Additif 108 – Règlement ONU n° 109

Révision 1 – Amendement 5

Complément 11 à la version originale du Règlement – Date d'entrée en vigueur : 3 janvier 2023

Prescriptions uniformes relatives à l'homologation de la fabrication de pneumatiques rechapés pour les véhicules utilitaires et leurs remorques

Figure, lire :

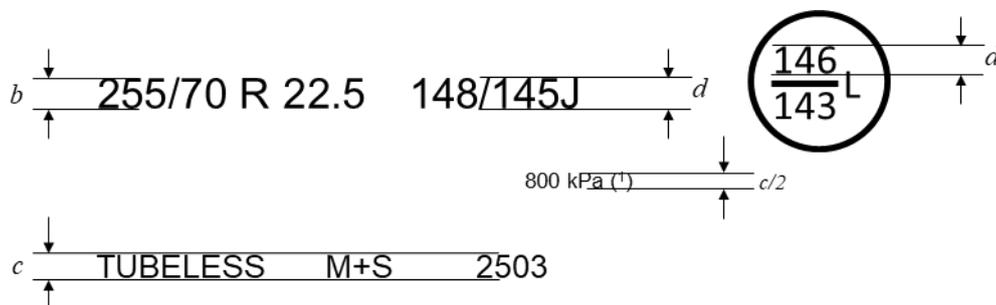
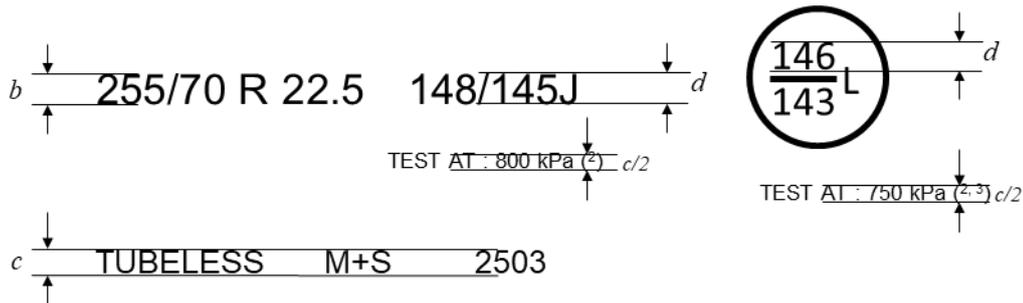
Annexe 3,

« Exemple 1 :

¹ L’indice PSI peut être utilisé à la place d’une valeur de pression exprimée en kPa pour les pneumatiques homologués pour la première fois avant le 1^{er} janvier 2018. La marque en kPa peut être précédée de la mention “TEST AT :” ou “TEST INFL :” ou du symbole “@”.

Exemple 2 :

- ² La mention “TEST AT :” peut être remplacée par la mention “TEST INFL :” ou par le symbole “@” ou être omise.
- ³ L’indication d’une deuxième pression de gonflage pour le code de service supplémentaire est facultative. En l’absence d’indication, le même gonflage d’essai s’applique aux deux combinaisons charge/vitesse.
